Esta nota de seguridad en campo (Field Safety Notice) contiene información importante para los clientes en relación con la seguridad de los pacientes y el uso seguro de *exoplan*, nuestro software para la planificación de implantes y el diseño de guías quirúrgicas.

Referencia interna de exocad: #423314

Producto de exocad, nombre comercial: *exoplan 3.1 Rijeka*

Nota de seguridad en campo n.º 423314 relativa a exoplan 3.1 Rijeka

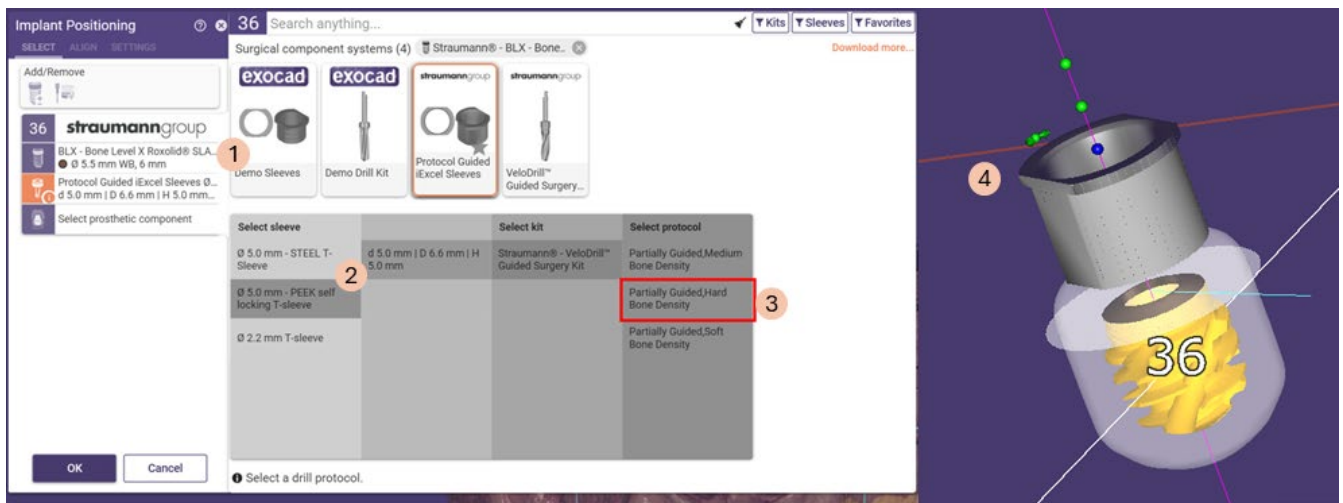
El mango de perforación incorrecto se muestra si el usuario selecciona la siguiente combinación:

1. Implantes TLX/BLX con diámetros de 5,5 mm y 6,5 mm y una longitud de 6 mm (ver la tabla «Implantes afectados» más abajo)
2. Ø 5,0 mm – Casquillos en T (ver la tabla «Casquillos quirúrgicos afectados» más abajo)
3. Protocolo de guiado parcial, densidad ósea dura
4. Desplazamiento del casquillo: 7 mm (la más cercana de las tres distancias disponibles; indicada con una esfera azul en la figura 2 de abajo)

Figura 3: Ejemplo de salida del protocolo de perforación paso a paso de *exoplan*. En los pasos 4 y 5 del proceso de perforación se muestra la clave de broca incorrecta (h 1,0, marcada en rojo), mientras que en el paso 3 se muestra la clave correcta (h 3,0).

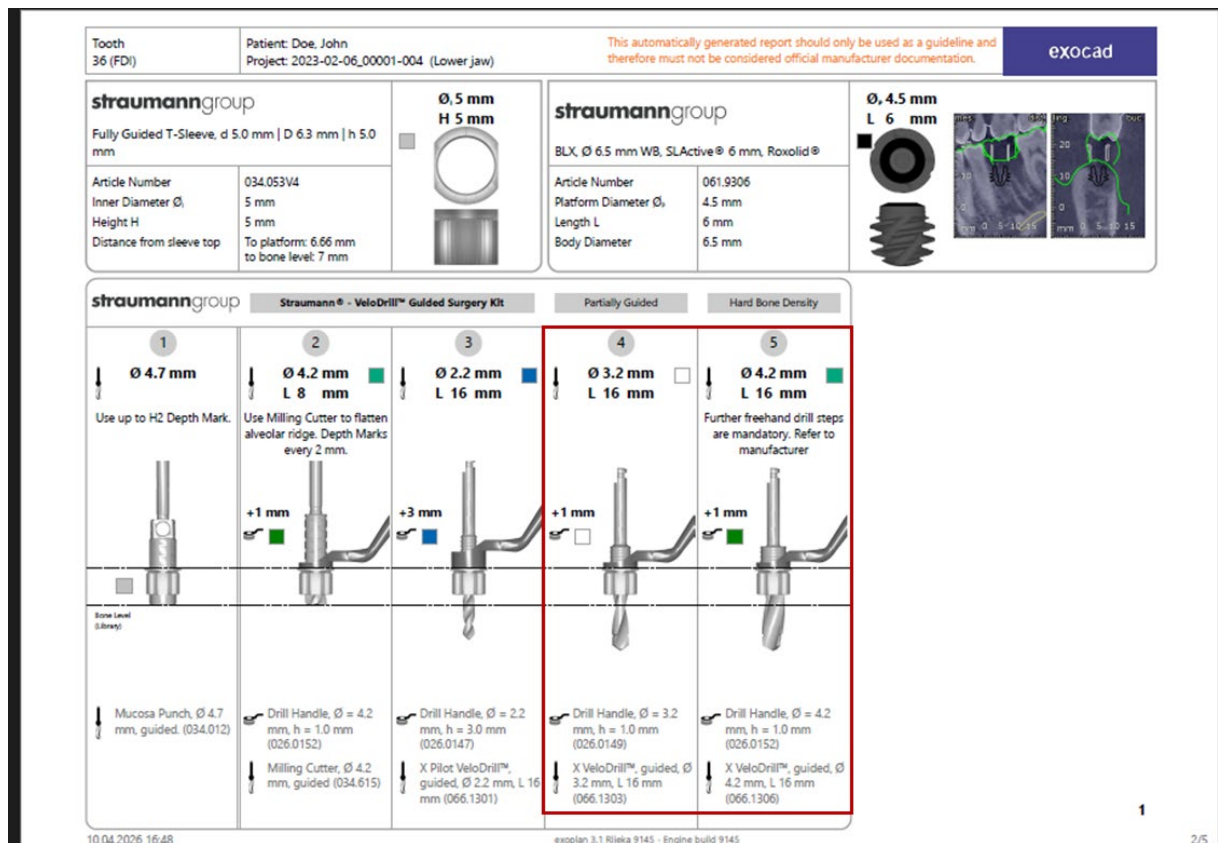
En este caso, los pasos 4 y 5 del protocolo muestran una altura lateral incorrecta de los mangos de las brocas utilizadas (marcados en rojo en la figura 3 de abajo):

Cuando se planifica un implante Straumann® BLX/TLX con un diámetro de 5,5 o 6,5 mm y una longitud de 6 mm en combinación con un casquillo Straumann® BLX/TLX y el Straumann® VeloDrill, *exoplan* mostrará una posición incorrecta del mango para el protocolo de perforación completo seleccionado «Partially Guided with Hard Bone Density» (guiado parcial con densidad ósea dura). La información incorrecta se muestra en el cuarto y quinto paso de perforación.

Si se siguen los pasos del protocolo que se muestran incorrectamente, el usuario podría seleccionar el mango de perforación equivocado en los pasos cuatro y cinco. Esto puede provocar que la profundidad de la osteotomía se desvíe 2 mm de la profundidad de preparación prevista.

1. Las bibliotecas Straumann® afectadas (ver más arriba) se eliminaron del servidor de descargas y se incluyeron en la lista negra del servidor de exocad el **16 de abril de 2026**. Por lo tanto, estas bibliotecas ya no son visibles ni están disponibles para que los usuarios las descarguen.

2. Nuevas versiones corregidas de las bibliotecas afectadas han sido puestas a disposición para su descarga en <https://exocad.com/integration/exoplan-library-integration#/all/tag-str>

- 1) No utilice las bibliotecas afectadas —consulte la sección «Bibliotecas afectadas» más arriba —con *exoplan 3.1 Rijeka*.
- 2) Si tiene intención de utilizar las bibliotecas Straumann® afectadas, actualícelas todas a las nuevas versiones corregidas disponibles para su descarga en <https://exocad.com/integration/exoplan-library-integration#/all/tag-str>.
- 3) Actualice a la versión más reciente de *exoplan 3.1 Rijeka*.

Figura 4: Combinación de parámetros disponibles para las líneas de implantes Straumann® afectadas. Los círculos rojos indican las opciones que no deben utilizarse. Todos los flujos de trabajo en verde pueden usarse con seguridad.

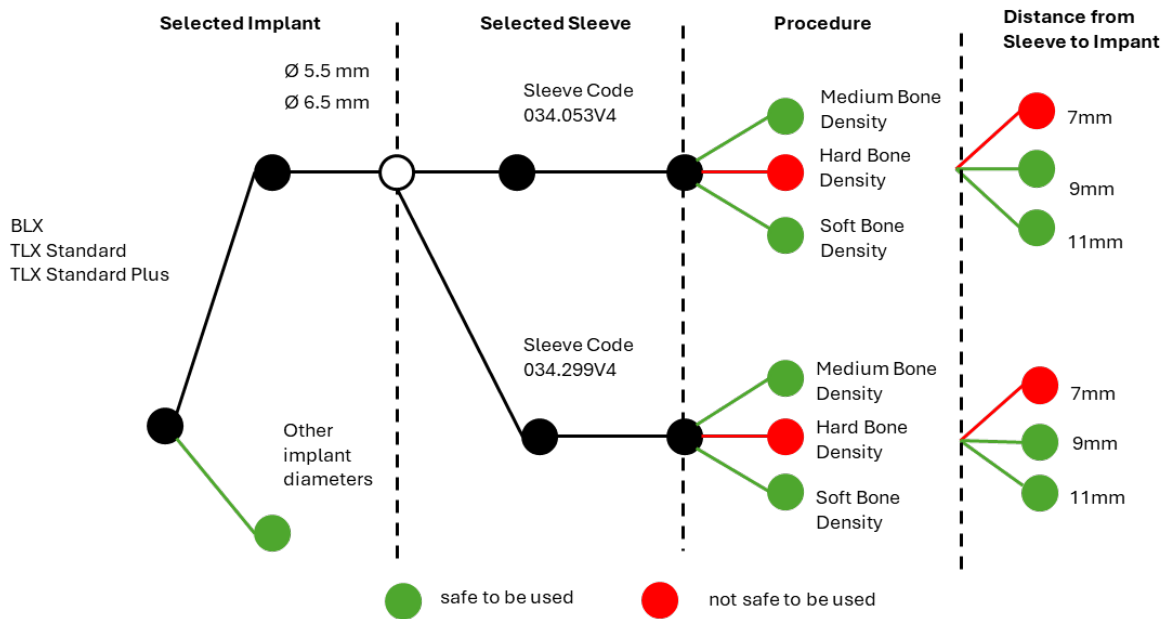
El uso de otros componentes de Straumann® no se ve afectado. El resto de tamaños de implantes, distancias de desplazamiento, casquillos quirúrgicos u opciones de protocolo no se ven afectados. Este gráfico muestra los flujos de trabajo afectados. No se deben utilizar los flujos de trabajo señalados en rojo. Los flujos de trabajo en verde pueden usarse con seguridad.
